Oggetto: **Realizzazione nuovo centro di raccolta consortile di Biella - Via Antoniotti – 13900 Biella (Piemonte) – Fase rilascio AUA / Richiesta integrazioni e Chiarimenti ARPA Piemonte - Dipartimento Territoriale Piemonte Nord Est – Servizio Territoriale di Biella sul tema “Valutazione tecnica su documentazione previsionale di impatto acustico” – Integrazioni e chiarimenti**

L_SIA_1_21_stf_bgs_vc

Integrazioni e chiarimenti

Punto 9

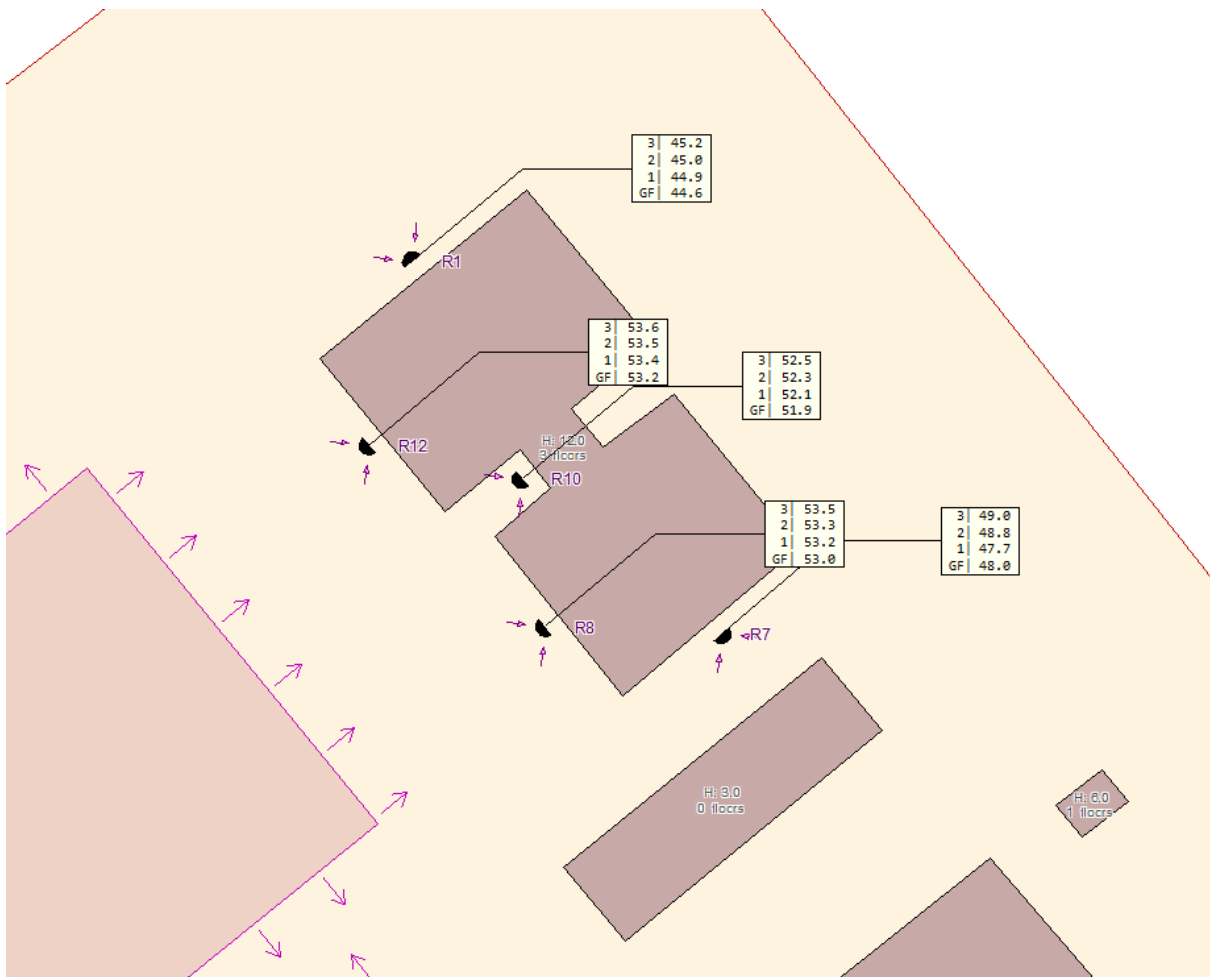
La metodologia di valutazione adottata appare condivisibile, si evidenzia tuttavia quanto segue:

- l'edificio ricettore R01 è un edificio multipiano: sarebbe stato quindi opportuno effettuare i calcoli anche per i piani superiori allegando le mappe realizzate alle diverse quote (o in alternativa una mappa sul piano verticale anziché orizzontale) in modo da avere un quadro più completo sull'efficacia della barriera, che al momento è valutabile solo alla quota di calcolo.
- In appendice G, il contributo specifico della sorgente è diverso nelle due tabelle. È necessario che sia verificata la correttezza dei dati inseriti o eventualmente chiariti i motivi per cui sono diversi.

Le valutazioni sono state effettuate per ognuno dei piani fuori terra dei ricettori; nelle tabelle di verifica di conformità normativa è stato riportato sinteticamente il contributo specifico più critico riscontrato. Si riporta di seguito a titolo di esempio il dettaglio per ogni piano di ogni punto considerato per R01.

Nello studio è specificato che:

“In assenza di indicazioni sulla variabilità del regime delle sorgenti specifiche nell’arco dell’orario di attività la valutazione del contributo specifico ai fini delle valutazioni di conformità ai limiti differenziali di immissione è stata effettuata considerando la potenza delle sorgenti mediata sull’orario di attività delle sorgenti stesse.”

Le sorgenti specifiche presentate diversi regimi di attività (ad esempio l’attività all’interno del magazzino, S03, è stata considerata continua, mentre l’arrivo dei mezzi degli utenti è in generale discontinuo). Ai fini dello studio è stata ipotizzata l’assenza di concentrazioni di attività delle sorgenti discontinue quindi il loro contributo è stato mediato in modo uniforme sul rispettivo orario di attività.

Ai fini di rendere effettiva tale ipotesi è stato indicato quanto segue:

“In generale si consiglia l’adozione di misure organizzative finalizzate a evitare concentrazioni di utenti o di mezzi per il trasporto dei rifiuti porta a porta in lassi ridotti di tempo.”

Il contributo specifico massimo ai fini delle valutazioni di conformità normativa ai limiti differenziali di immissione risulta pari a 53,6 dB(A) in facciata che, per quanto specificato nello studio (Paragrafo 3.4) corrisponde a 48,6 dB(A) a finestre aperte.

Il contributo specifico indicato per l’immissione assoluta è ovviamente diverso poiché è invece un dato medio sull’intero tempo di riferimento diurno.
